**INSTALLATION D'UNE UNITE DE
METHANISATION A
GRANDVELLE-ET-LE-PERRENOT
(70)
NATURALGIE**

**Demande d'enregistrement
Addendum**

Cet addendum répond à l'ensemble des compléments demandés par la DREAL dans son courrier du 30/09/2021 pour la demande d'enregistrement du projet d'unité de méthanisation de la société Naturalgie sur la commune de Grandvèlle-et-le-Perrenot.

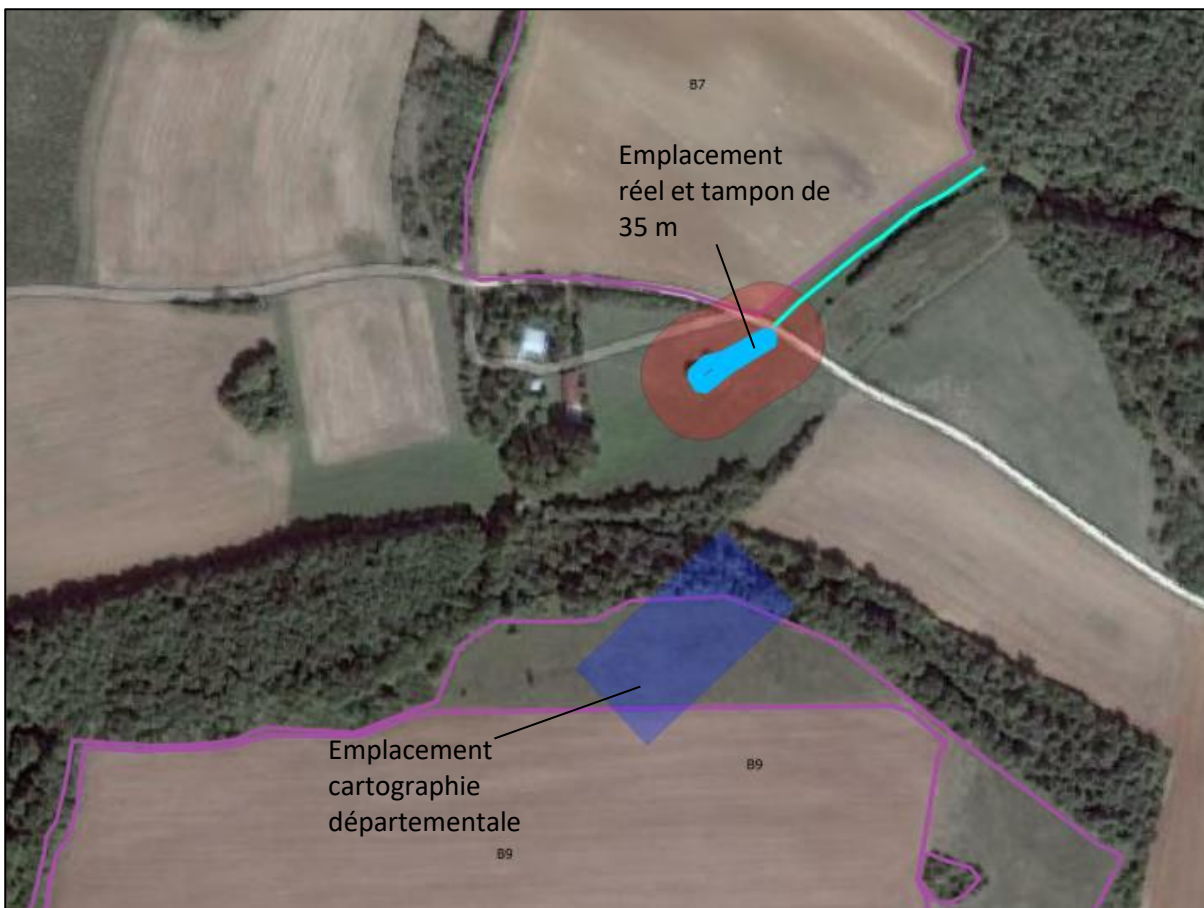
✓ dans les tableaux par exploitation du plan d'épandage (pages 35 à 54 du plan), pour chaque parcelle, rajouter : le rattachement à la commune, le recul imposé vis-à-vis des cours d'eau, les parcelles en zones vulnérables nitrate, les parcelles en zone inondable, les captages à proximité, les parcelles exclues car appartenant à un autre plan d'épandage, et tout autre enjeu concernant les conditions d'épandage ;

Réponse : Le tableau par exploitation a été modifié selon vos demandes. On notera que les zones inondables, les périmètres de protection et les parcelles exclues étaient déjà indiquées dans le tableau présenté. Ces données ont cependant été rendues plus visibles et détaillées.

Les communes de rattachement et la situation en zone vulnérable ont été rajoutées.
